仕様変更のご案内

HS5D形 安全スイッチ

HS5D形安全スイッチの樹脂変更についてご案内いたします。

HS5D（樹脂ヘッド）

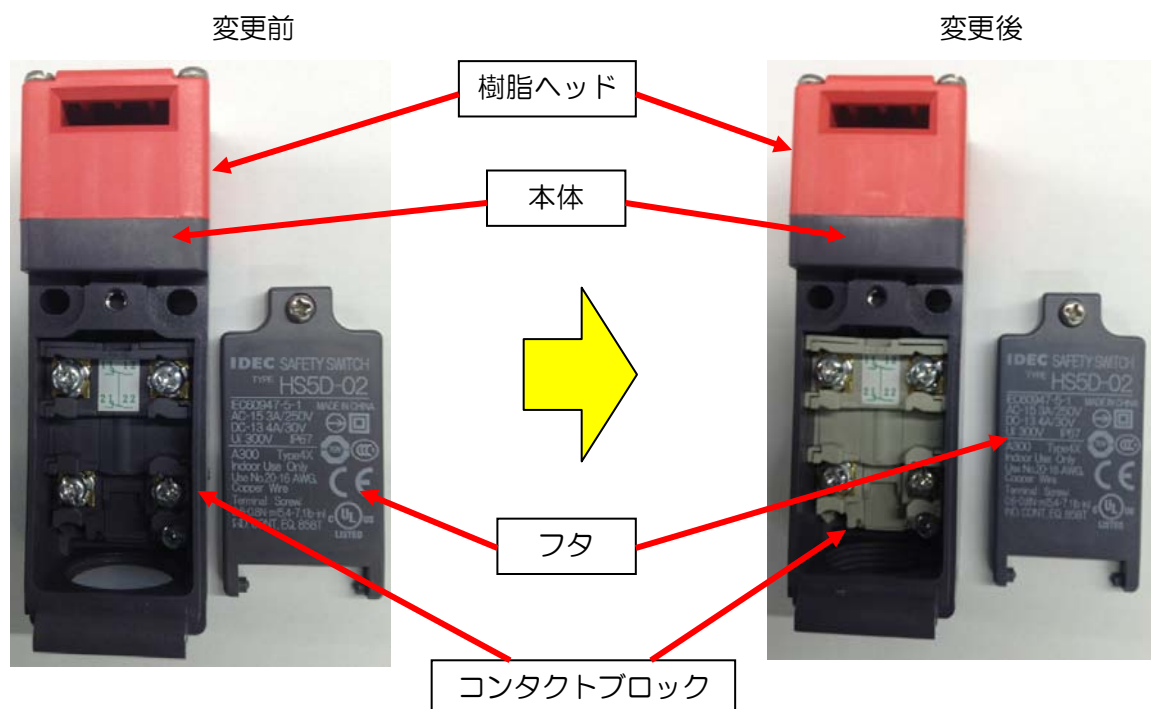
材質	
	変更前	変更後
本体	PA66（色：ダークグレー）	PBT（色：変更なし）
フタ	PA66（色：ダークグレー）	PBT（色：変更なし）
樹脂ヘッド	PA66（色：赤）	PBT（色：変更なし）
コンタクトブロック	PA66（色：ダークグレー）	PBT（色：ライトグレー）

HS5D (金属ヘッド)

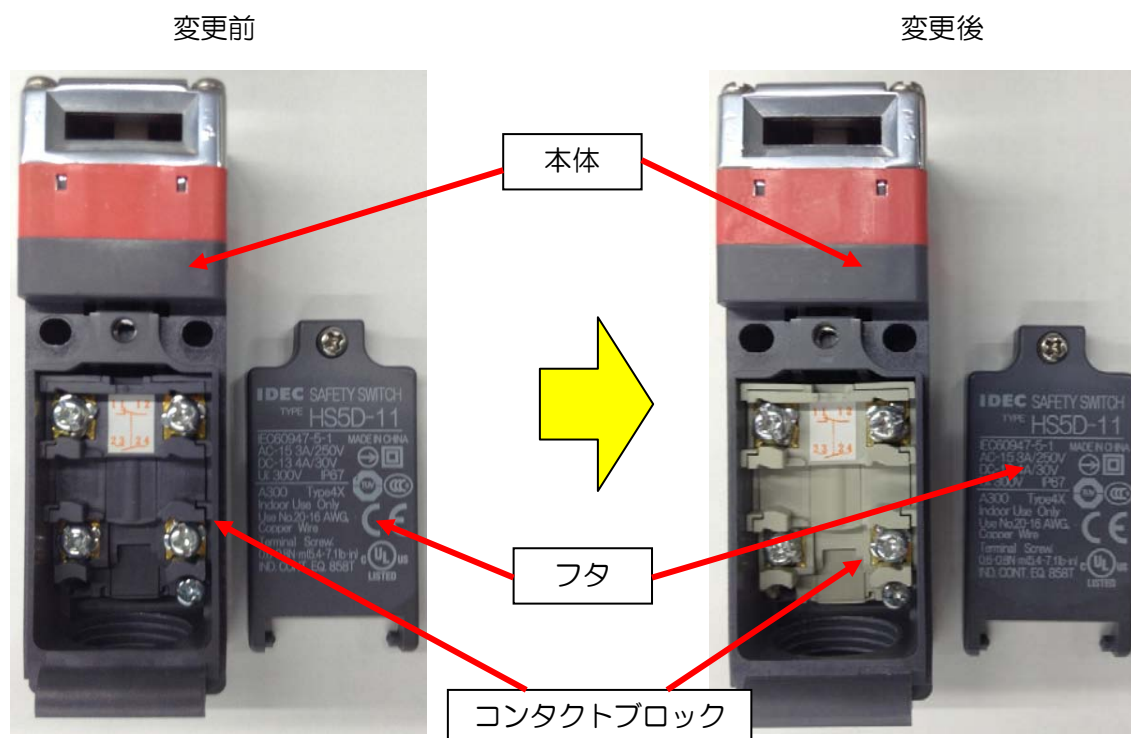
材質	
	変更前	変更後
本体	PA66 (色: ダークグレー)	PBT (色: 変更なし)
フタ	PA66 (色: ダークグレー)	PBT (色: 変更なし)
コンタクトブロック	PA66 (色: ダークグレー)	PBT (色: ライトグレー)
